Квартира №278 · расстановка розеток и выводов · план

Разбивка точек · итоговое положение с привязками от стен

Ведомость переносов и новых точек

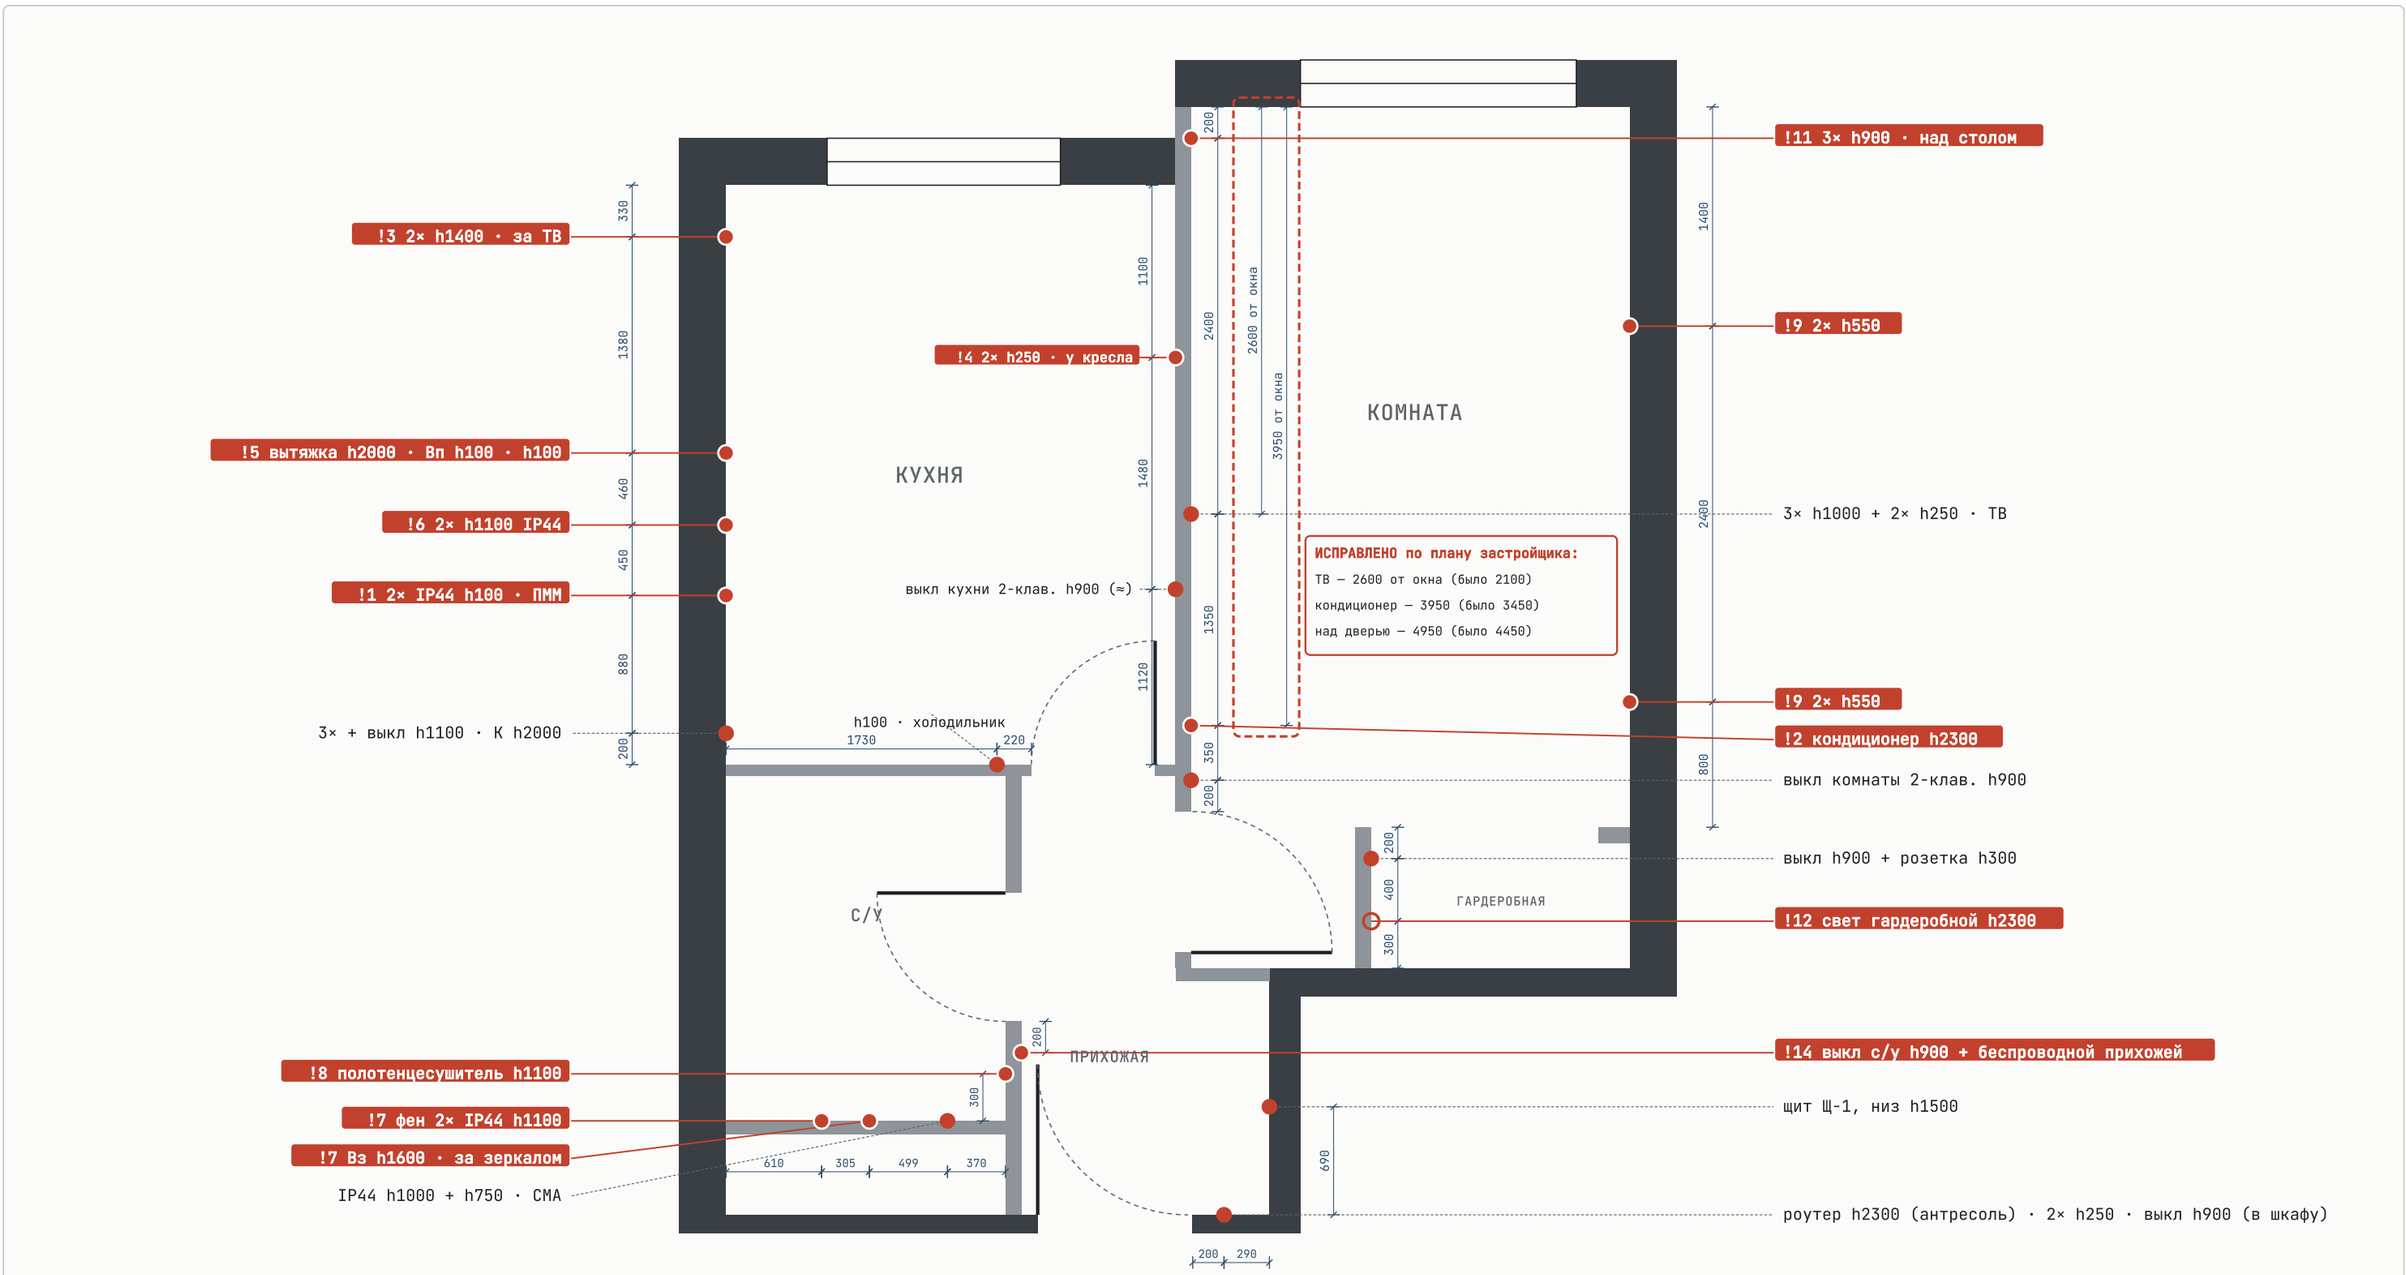
Показано, где точки должны оказаться после всех переносов. Цепочки размеров — вдоль стены от угла или от проёма до оси коробки, как на плане застройщика. Красные плашки — точки, которые меняются (номер = строка ведомости), серые подписи — без изменений. Кольцо — новая точка. **На старых местах не выводить:** кухня — 2× h1100 у окна (250), выводы плиты 1410, 2× h1100 в 2020, 2× IP44 в 2320, 2× h250 у кресла в 1000; санузел — Вз h1500 и 2× IP44 h1250 на стене с унитазом, П за стиральной машиной; комната — кондиционер над дверью. Выключатели кухни и комнаты (h900, у дверей) — двухклавишные. Выключатель кухни на плане застройщика без размера — около 2580 от окна, сверить по месту.

Кухня

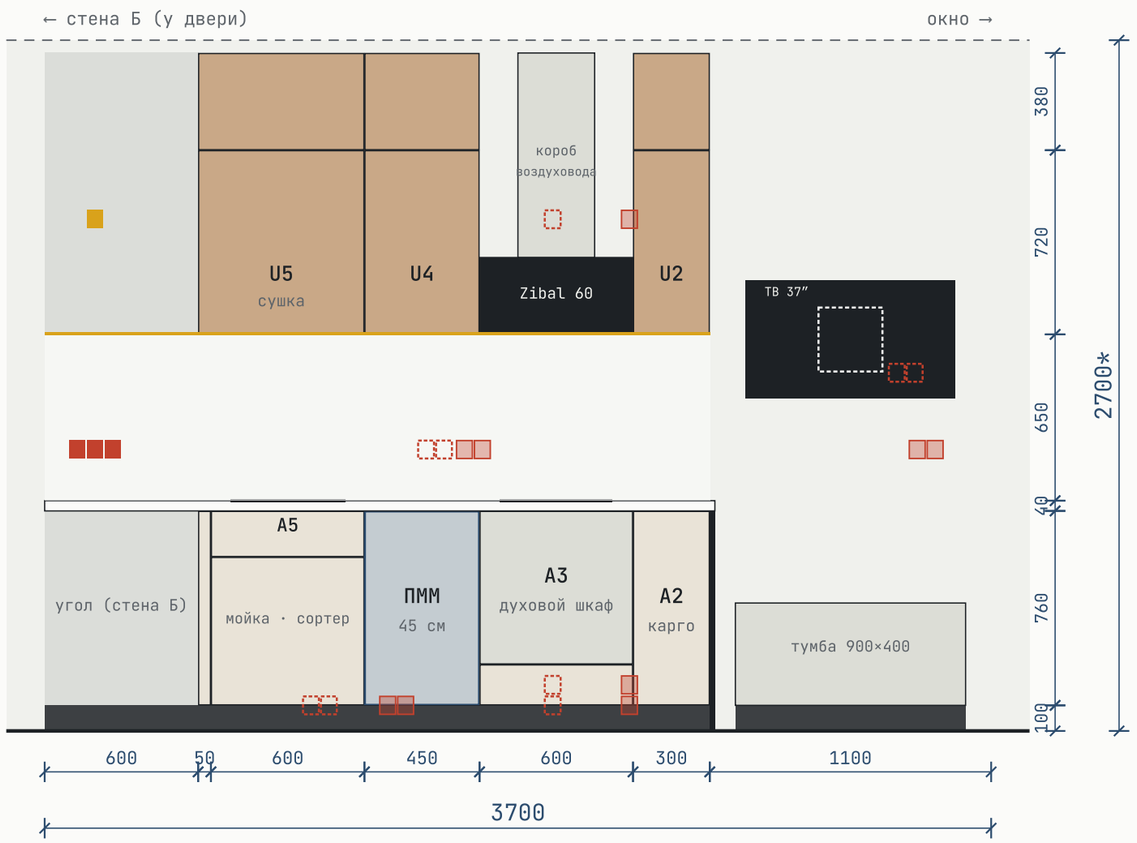
1. IP44 — это розетки под посудомойку (вторая — под фильтр или измельчитель). Сейчас они в 2320 мм, а ПММ стоит на 2000–2450, то есть розетки оказываются прямо за машиной. Встраиваемую ПММ задвигают вплотную к стене: вилка и шланги в розетку за ней не помещаются, а производители требуют, чтобы розетка была доступна, не за машиной. Сдвигаем на 2620 мм (+300): розетки попадают в соседнюю тумбу мойки, до них можно дотянуться, открыв ящик.

2. Пункт 2 — кондиционер в комнате, см. раздел «Комната».
3. Розетки под ТВ: 330 мм от окна, h=1400 — подъём ровно на 300, бесплатно. ТВ 37″ (820×460) висит на 1300–1760, центр 550 от окна. Розетки закрыты экраном и стоят сбоку от пластины кронштейна (425–675 от окна), поэтому кронштейн их не перекрывает. Коробку берём утопленную (ТВ-бокс). Кабель — с запасом +500 мм на вылет кронштейна. Сюда же нужен кабель ТВ/интернета — на плане его нет.

4. Розетки h=250 у кресла: с 1000 на 1100 мм от окна (+100), сразу за креслом-диваном 900.
5. Плита: все три вывода (вытяжка h=2000, Вп h=100, духовка h=100) сдвигаем на 300 мм к углу, центр 1710.

6. Розетки h=1100 над столешницей: с 2020 на 2170 мм (+150). Получается 170 мм до края плиты и 355 мм до чаши — ставим IP44 с крышкой. Тройная розетка в 3500 мм остаётся на месте: она теперь над угловой столешницей, в 525 мм от мойки.

САНУЗЕЛ — СТЕНА НАПРОТИВ ВАННЫ

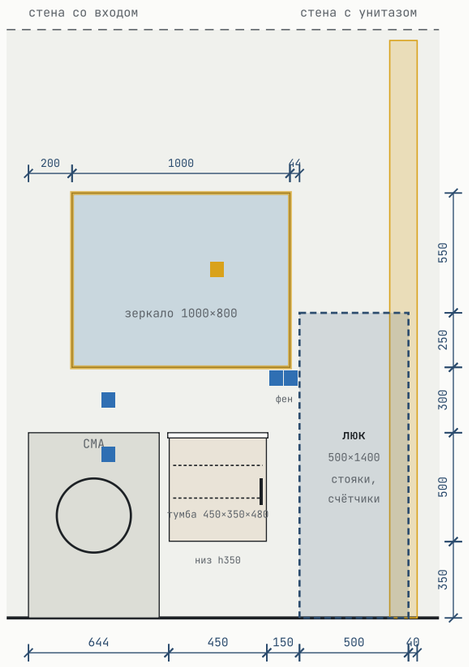
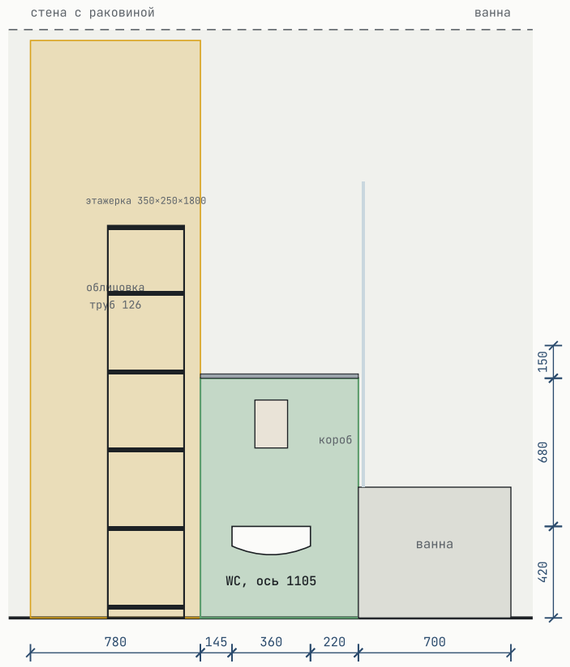
8	Санузел	Вывод полотенцесушителя (П)	стена напротив ванны, за стиральной машиной, h1000	стена со входом (где дверь в санузел), 300 от угла, h1100	≈700, на другую стену	нет (можно не делать)
9	Комната	2× розетки у дивана, обе группы	h250	h550	+300 по высоте	да
10	Комната	2× розетки под ТВ (нижние)	2600 от окна, h250 [исправлено, было 2100]	не переносим — остаются на месте, их закрывает подвесная тумба (низ h300)	—	—
11	Комната	3× розетки у рабочего стола	200 от окна, h250 (под столом)	то же место, h900 — над столешницей (стол 750)	+650 по высоте	нет (больше 300)
12	Гардеробная	НОВАЯ ТОЧКА: вывод под подсветку (220 В к блоку питания LED)	— (на плане есть только выключатель h900 внутри гардеробной)	стена-перегородка внутри гардеробной, под верхней полкой колонны: 300 мм от задней стены, h2300 — ниже шины системы (h2400) и с запасом до потолка. Питание — через выключатель h900	новая точка	нет: отдельная линия от выключателя

ПРИХОЖАЯ — ШКАФ БЕЗ ДВЕРЕЙ (РОЗЕТКИ ВНУТРИ)

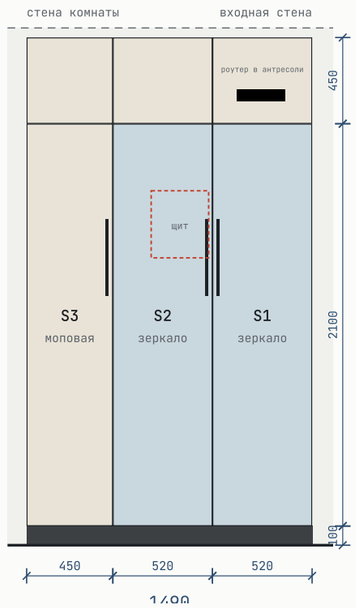
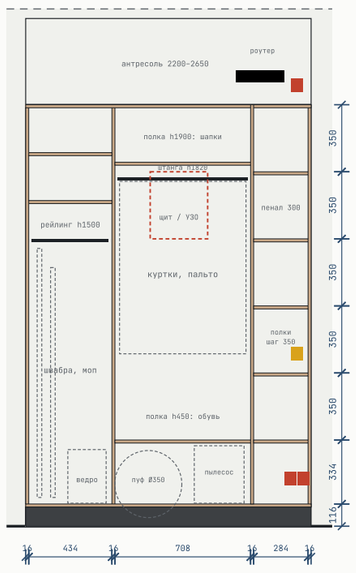
13	Прихожая	Розетка под роутер + ввод интернет-кабеля	входная стена, h2300 — внутри антресоли шкафа	не переносим: обе двери шкафа зеркальные, роутер ставим в антресоль за белым фасадом, розетка h2300 как у застройщика; кабель провайдера заводим сюда же	—	—
14	Прихожая	Выключатель света прихожей	входная стена, h900 — теперь внутри шкафа	беспроводной кинетический выключатель на стене у двери санузла, h900, в одной рамке с выключателем с/у; приёмник — в старую коробку (провод остаётся) или в светильник	без работ застройщика	да
